DIBATTITO PUBBLICO
STADIO AS ROMA

RELAZIONE CONCLUSIVA
ALLEGATO 3

Quaderni degli attori

27 novembre 2023

Standard	Descrizione
1	Verde pubblico urbano (mq 100.000)
2a	Verde pubblico urbano (mq 70.000)
2b	Verde pubblico urbano (mq 50.000)
2c	Verde pubblico urbano (mq 30.000)

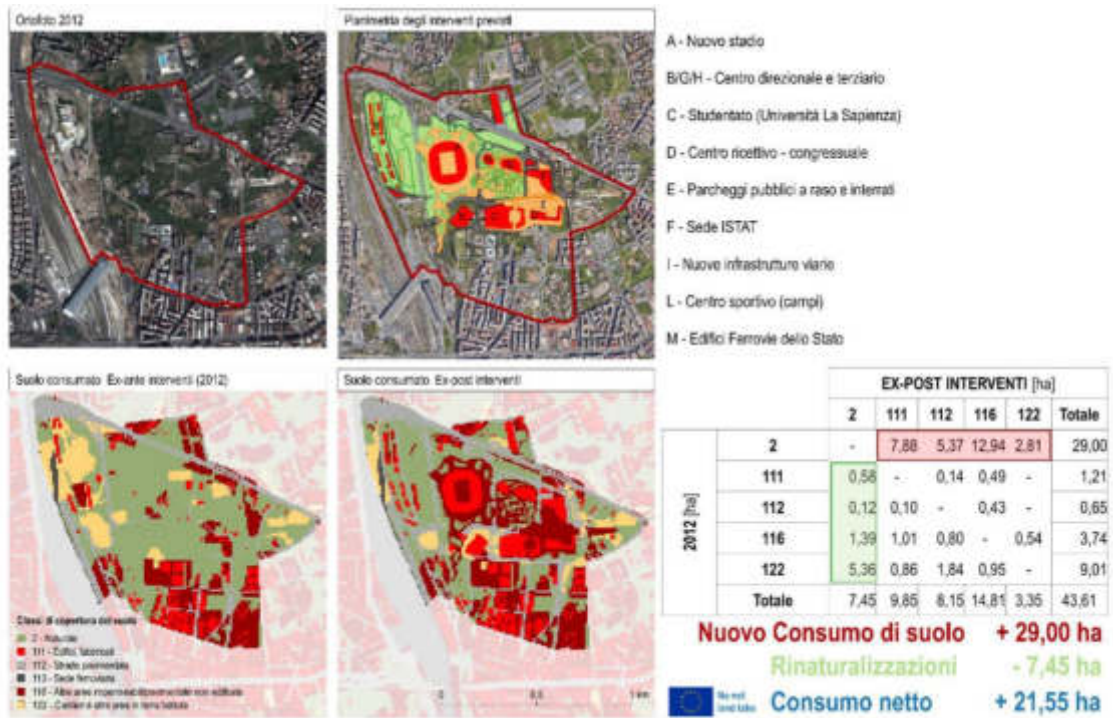
- Le aree verdi indicate dalla As Roma sono 2a/2b/2c
- Il Parco Stadio (2a-14ha che include stadio e parcheggi) sostituirà il Parco di Pietralata del progetto SDO (14ha)
- Il parco Centrale (2b-4,7ha) prevede 27500mq di campi sportivi privati cementificati + le strade
- L'area 2c ad oggi è occupata da attività commerciali private, le modalità di ridestinazione non sono specificate
- **il verde è solo di risulta tra le aree in cemento**

immagine della tav 11_4000 di SCHEMA_STADIO PIETRALATA.pdf

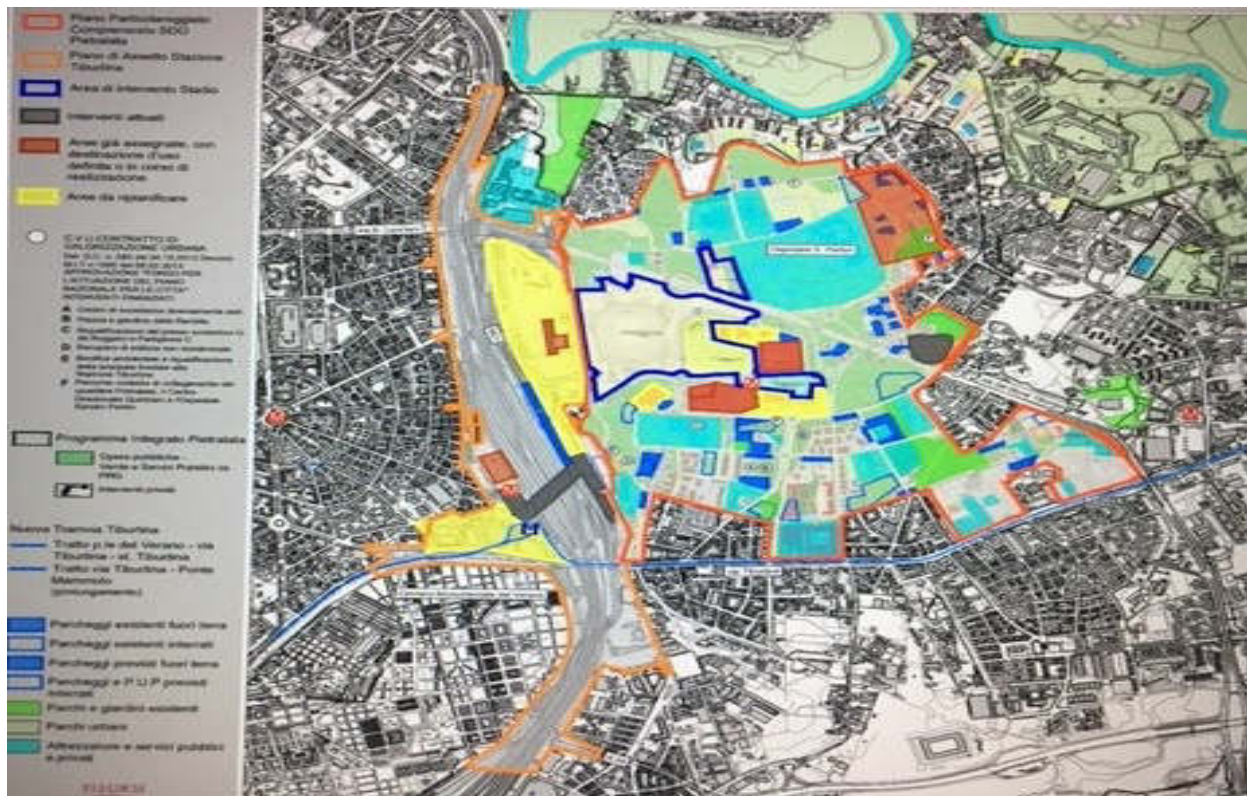
In verità, il Piano Particolareggiato del Comprensorio Pietralata approvato nel 2001 e variato nel 2012, non venne riapprovato alla sua decadenza nel 2022; pertanto, non può essere "attuato" se non dopo sua riedizione parziale o totale; quindi, solo dopo una **Variante** sostanziale da adottare, pubblicare, magari modificare con *controdeduzioni* ad *osservazioni* di chiunque indi approvare prima in Consiglio comunale e poi in Regione.

Se tale procedura per la variante al P. P. "decaduto" non fosse stata esplicitata, Roma Capitale non può considerare il P. P. Pietralata "attuato" con le modifiche connesse al progetto di stadio. E neppure inserire la **"Area Intervento Stadio"** sia nel P. P. Pietralata sia nel vigente Piano Regolatore, come appare dallo **Schema stadio Pietralata**, definito "documento ufficiale più dettagliato" in ambito della **Carta Partecipativa sulla piattaforma DP** e qui riprodotto:

*Fig. 2 - Schema della viabilità dedicata di progetto - Masterplan Aggiornato.
Fonte: Dossier di Progetto - Sezione II a cura della A.S. Roma*

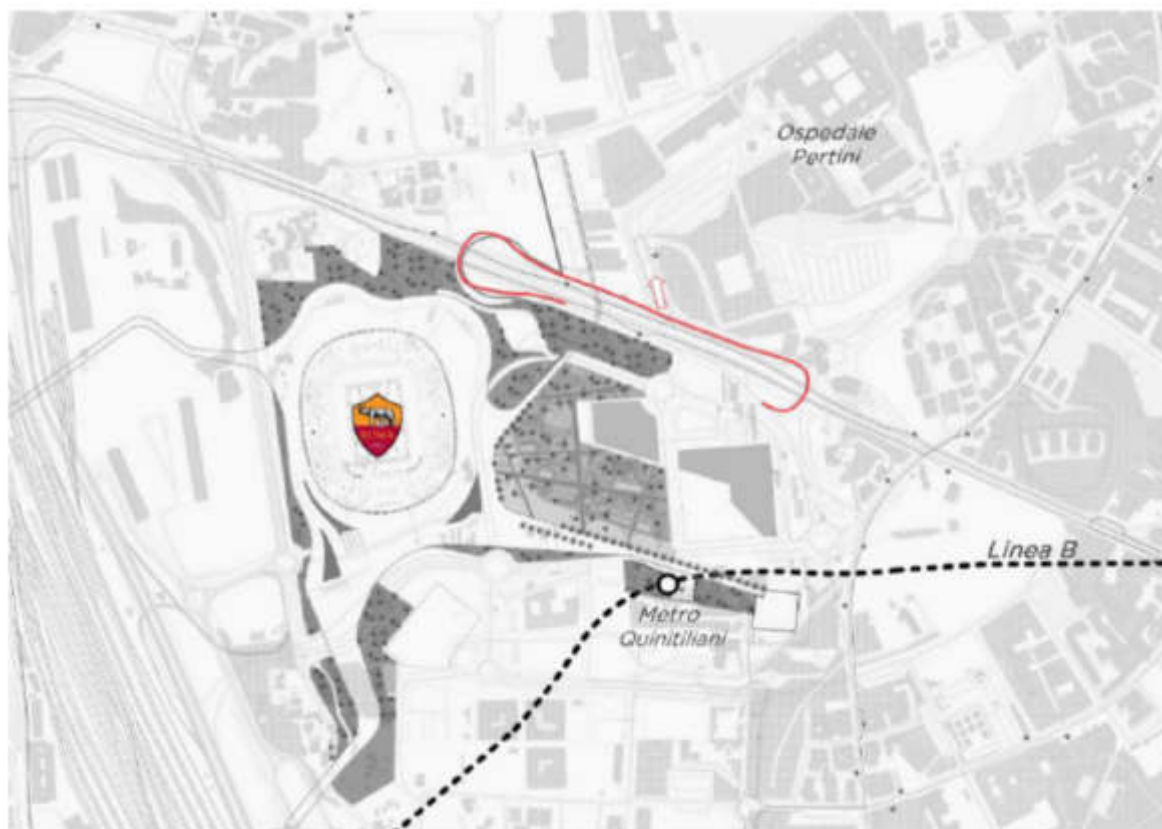
Nel Masterplan aggiornato l'anello risulta “evidenziato” e prende parte di via dei Monti Tiburtini. Dalla figura però continua a non essere chiaro come questo possa costituire un passaggio **esclusivo**. Infatti, se si paragona questa figura con quella riportata in precedenza (Fig. 1 - flussi dei tifosi ospiti), si osserva un tratto di via Monti Tiburtini in cui si innesta il percorso di accesso dei tifosi ospiti allo stadio. Inoltre, rimane il problema di raggiungere l'anello in questione provenendo, ad esempio, da ovest (**Municipio II**) attraverso Ponte

*Fig. 2 - Schema della viabilità dedicata di progetto - Masterplan Aggiornato.
Fonte: Dossier di Progetto - Sezione II a cura della A.S. Roma*

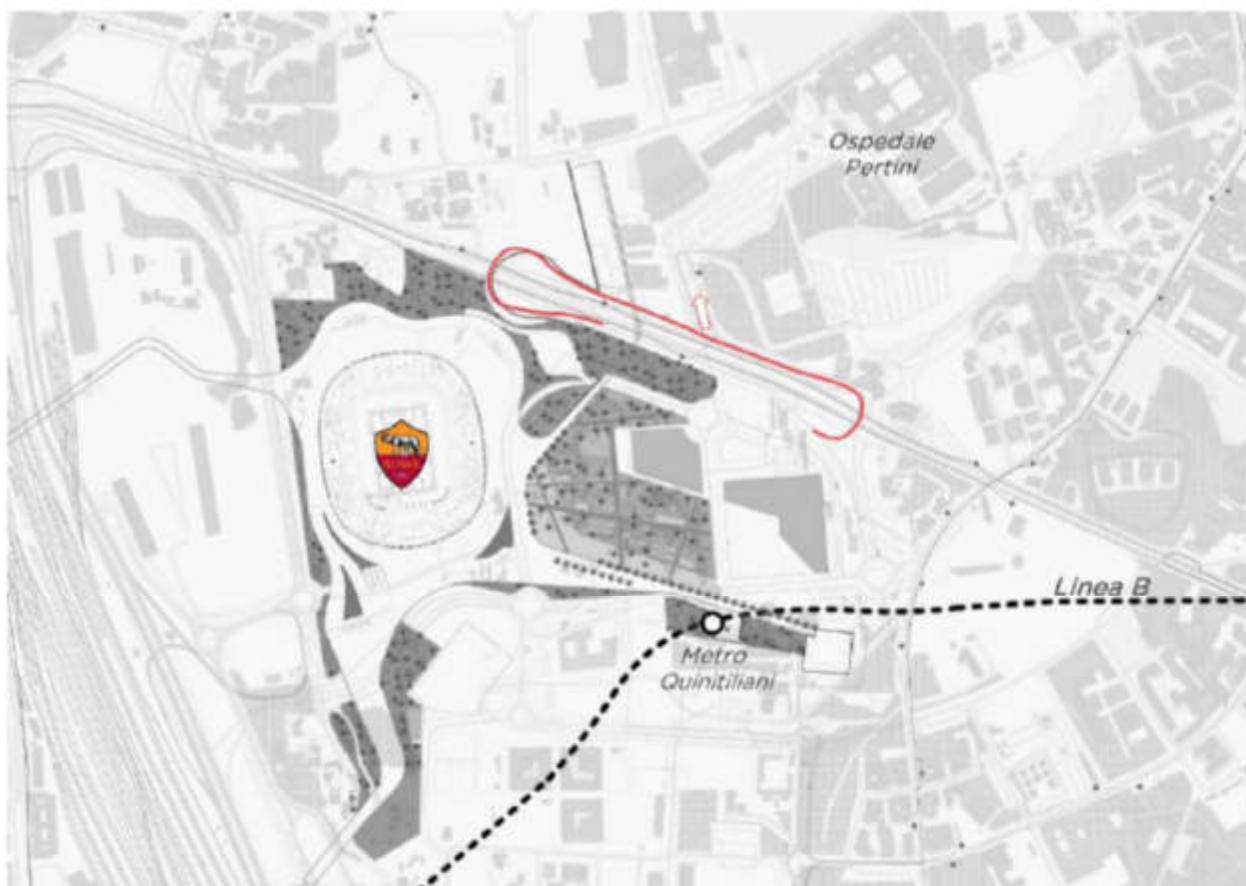
Nel Masterplan aggiornato l'anello risulta "evidenziato" e prende parte di via dei Monti Tiburtini. Dalla figura però continua a non essere chiaro come questo possa costituire un passaggio **esclusivo**. Infatti, se si paragona questa figura con quella riportata in precedenza (Fig. 1 - flussi dei tifosi ospiti), si osserva un tratto di via Monti Tiburtini in cui si innesta il percorso di accesso dei tifosi ospiti allo stadio. Inoltre, rimane il problema di raggiungere l'anello in questione provenendo, ad esempio, da ovest (**Municipio II**) attraverso Ponte Lanciani o da est per via dei Monti Tiburtini. Per
